TRANS/WP.29/1005  
7 April 2004

**ПРОЕКТ ДОПОЛНЕНИЯ 4 К ПРАВИЛАМ № 65**

(Специальные предупреждающие огни)

Примеры знаков официального утверждения изменить следующим образом:

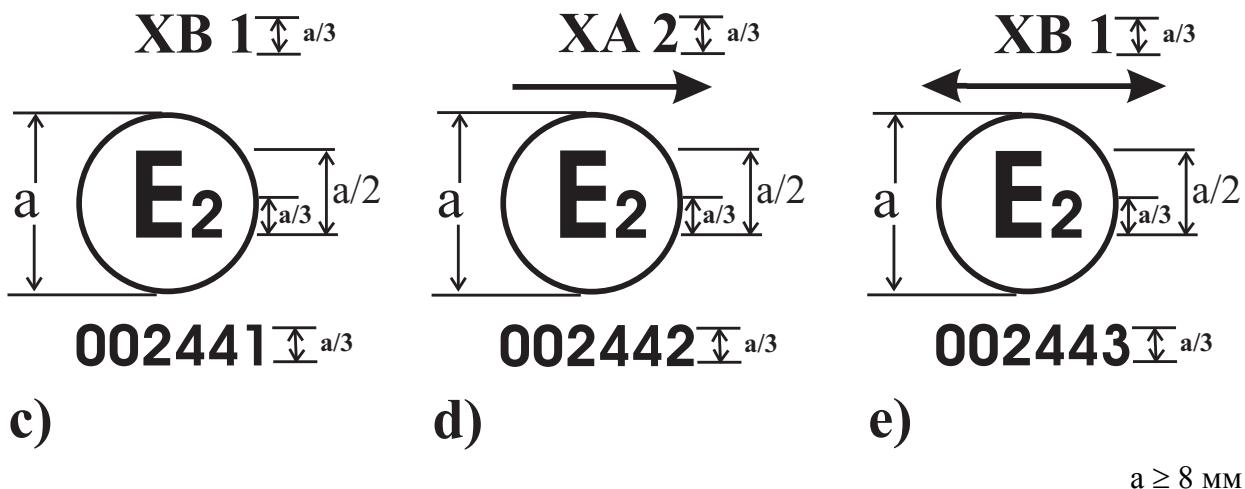
- а) на специальном предупреждающем огне, указывает, что этот огонь был официально утвержден в Нидерландах (E4) под номером официального утверждения 002439. Этот номер официального утверждения свидетельствует о том, что официальное утверждение было предоставлено в соответствии с требованиями Правил в их

первоначальном виде и что речь идет о синем вращающемся или неподвижном проблесковом специальному предупреждающем огне класса 1 (TB 1);

- b) на направленном проблесковом огне, указывает, что этот огонь был официально утвержден в Нидерландах (E4) под номером официального утверждения 002440. Этот номер официального утверждения свидетельствует о том, что официальное утверждение было предоставлено в соответствии с требованиями Правил в их первоначальном виде и что речь идет об автожелтом вращающемся или неподвижном проблесковом специальному предупреждающем огне класса 2 (TA 2);

- c) на направленном проблесковом огне, указывает, что этот огонь был официально утвержден во Франции (E2) под номером официального утверждения 002441. Этот номер официального утверждения свидетельствует о том, что официальное утверждение было предоставлено в соответствии с требованиями Правил в их первоначальном виде и что речь идет о синем направленном проблесковом огне класса 1 (XB 1);

Включить новые пункты 7.2 - 7.3.1.2 следующего содержания

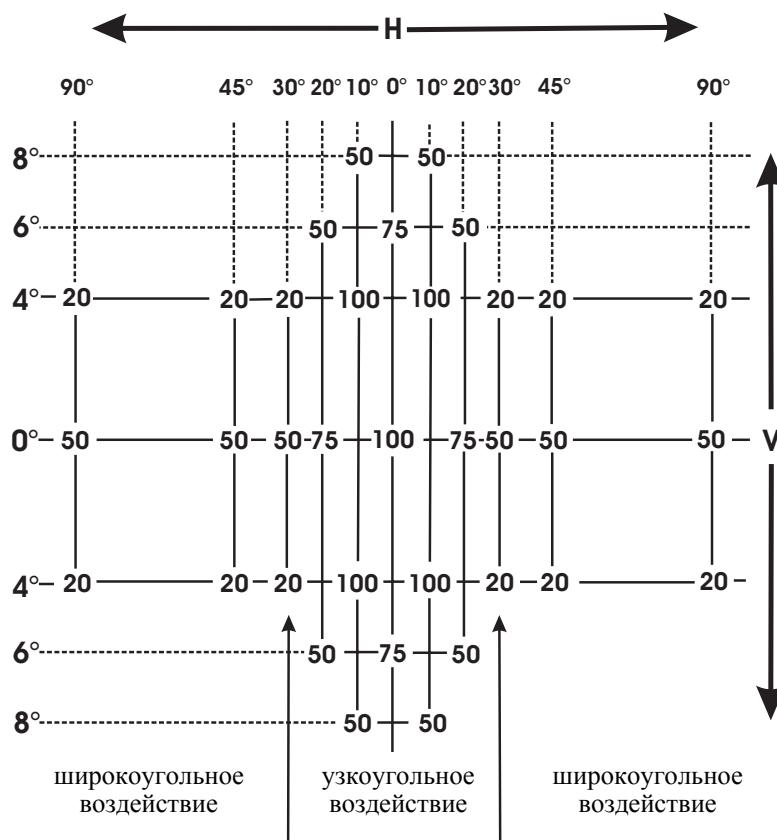
Минимальный диапазон горизонтального угла категории "узкоугольного воздействия" составляет от  $30^\circ$  влево до  $30^\circ$  вправо, а категории "широкоугольного воздействия" - от  $90^\circ$  в направлении от транспортного средства до  $30^\circ$  в направлении внутрь транспортного средства.

- 7.3.1.1 Направление  $H = 0^\circ$  и  $V = 0^\circ$  соответствует исходной оси. (На транспортном средстве оно является горизонтальным, параллельным средней продольной плоскости транспортного средства и ориентированным в направлении, требующемся для обеспечения видимости.) Оно проходит через исходный центр. В таблице указаны значения минимальной силы света для различных направлений измерения в качестве процентной доли требуемого минимума на оси каждого огня (в направлении  $H = 0^\circ$  и  $V = 0^\circ$ ).
- 7.3.1.2 В поле распределения света, которое в пункте 7.3.1 схематически изображено в качестве решетки, оптическое изображение должно быть в основном однородным, т.е. сила света в каждом направлении, соответствующем наименьшему из минимальных значений, обозначается на линиях решетки, соответствующих данному направлению, в качестве процентной доли".
